Mission régionale d'autorité environnementale
ÎLE-DE-FRANCE

Avis délibéré
sur le projet d'aménagement de la Zac de la Gare de
Pantin - Quatre Chemins à Pantin (93), dans le cadre de
sa déclaration de projet emportant mise en
compatibilité du PLUi d'Est Ensemble

N° ACIF-2024-006
du 26/06/2024

Illustration 3 : Programmation de la Zac de la Gare de Pantin-Quatre Chemins
(source : p. 428 de l'étude d'impact)

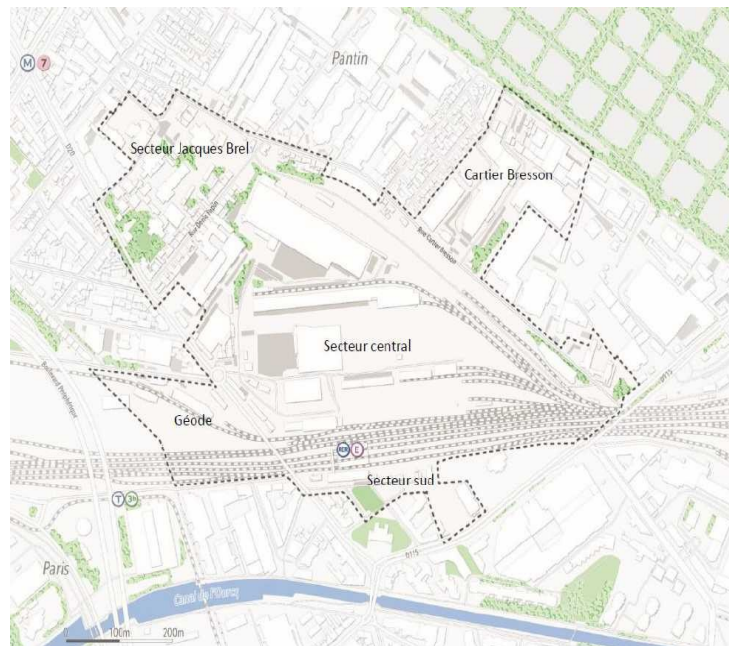
Par ailleurs, l'Autorité environnementale constate que, contrairement aux affirmations du porteur de projet, les bâtiments situés le long des voies ferrées comporteront 15 % de logements qui seront exposés à des nuisances sonores comprises entre 65 et 75 dB_{den} (plan du programme de la Zac p. 428 de l'EE).

L'Autorité environnementale note l'absence de précisions sur les agencements de ces futurs logements, et l'absence de mesures d'évitement, voire de réduction de leur exposition aux nuisances, au regard de leur proximité avec les voies de chemin de fer.

- caractériser plus finement les niveaux de bruit auxquels seront exposés les futurs habitants et usagers des îlots soumis à des nuisances sonores routières et ferroviaires, compte tenu du caractère événementiel de ce bruit lié aux passages de trains ;
- retenir les valeurs-guides de l'OMS comme référence pour la prise en compte des effets du bruit sur la santé et définir en conséquence des mesures supplémentaires pour éviter ou, à défaut, réduire les incidences sanitaires du projet lié au bruit ;
- prévoir dans le PLUi des mesures spécifiques d'orientation des logements situés en bord d'infrastructures de transport bruyantes pour permettre des pièces de vie calmes dans chacun d'entre eux ;
- préciser et objectiver l'efficacité des mesures de réduction prévues.
